U.O.B. BONIFICA DI SITI CONTAMINATI

## VERBALE DI SOPRALLUOGO

Comune di SAN CHIRICO NUOVO  
Ex-area pozzo Fontana del Barone 001  
Data **22/09/2020** ore 10:00

## Planimetria con l'indicazione dei sondaggi previsti nell'integrazione alla caratterizzazione ambientale

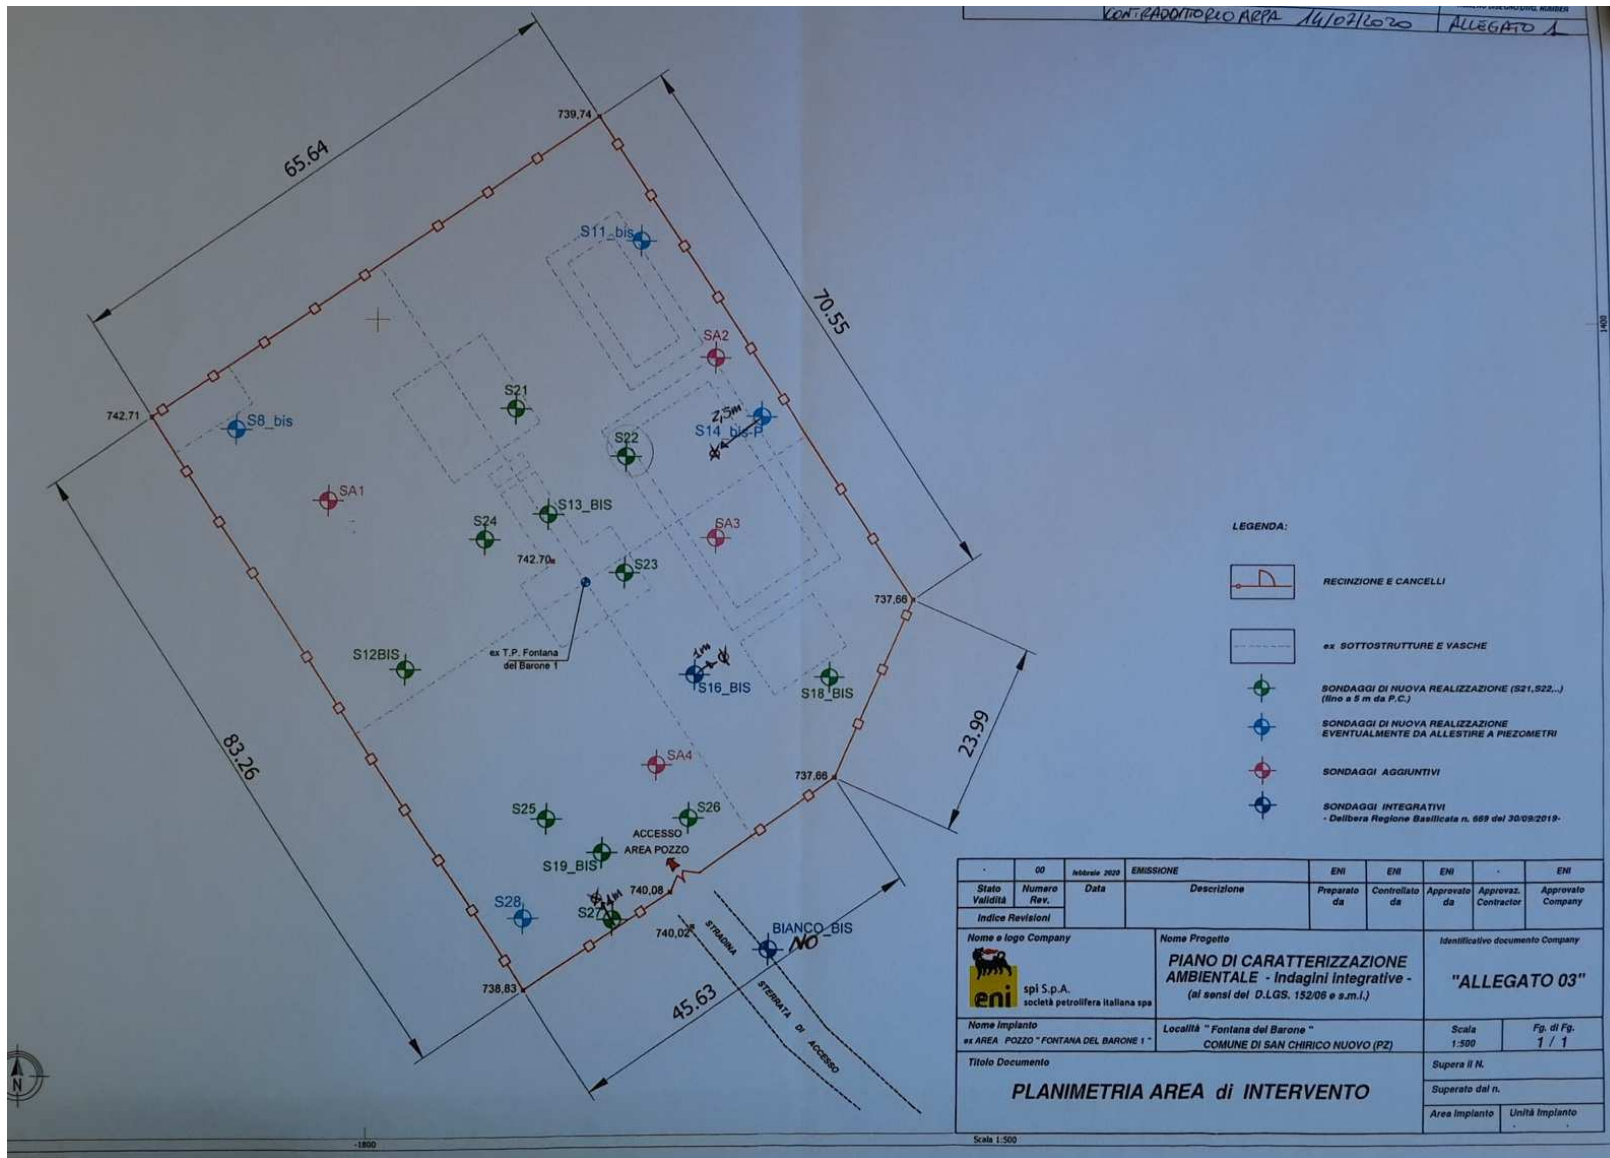
<b>ELEMENTO VISIONATO</b>	<b>CONSTATAZIONE</b>
1. PIEZOMETRO/SONDAGGIO	
a) Sondaggio denominato “SA 1”	Non è stato realizzato.
b) Sondaggio denominato “SA 2”	Non è stato realizzato.

c) Sondaggio denominato “SA 3”	Non è stato realizzato.
d) Sondaggio denominato “SA 4”	Non è stato realizzato.
e) Sondaggio denominato “S8bis”	Non è stato realizzato.

f) Sondaggio denominato “S11bis”	Non è stato realizzato.
g) Sondaggio denominato “S12bis”	Non è stato realizzato.
h) Sondaggio denominato “S13bis”	Non è stato realizzato.

i) Sondaggio denominato “S14bis-P”	Si prende atto della messa in sicurezza del foto, in quanto i lavori sono stati sospesi.
j) Sondaggio denominato “S16bisP”	Non è stato realizzato.

k) Sondaggio denominato “S18bis”	Non è stato realizzato.
l) Sondaggio denominato “S21”	Non è stato realizzato.
m) Sondaggio denominato “S22”	Non è stato realizzato.

n) Sondaggio denominato “S23”	Non è stato realizzato.
o) Sondaggio denominato “S24”	Non è stato realizzato.
p) Sondaggio denominato “S25”	Non è stato realizzato.

q) Sondaggio denominato “S26”	Non è stato realizzato.
r) Sondaggio denominato “S27”	Non è stato realizzato.
s) Sondaggio denominato “S28”	Non è stato realizzato.
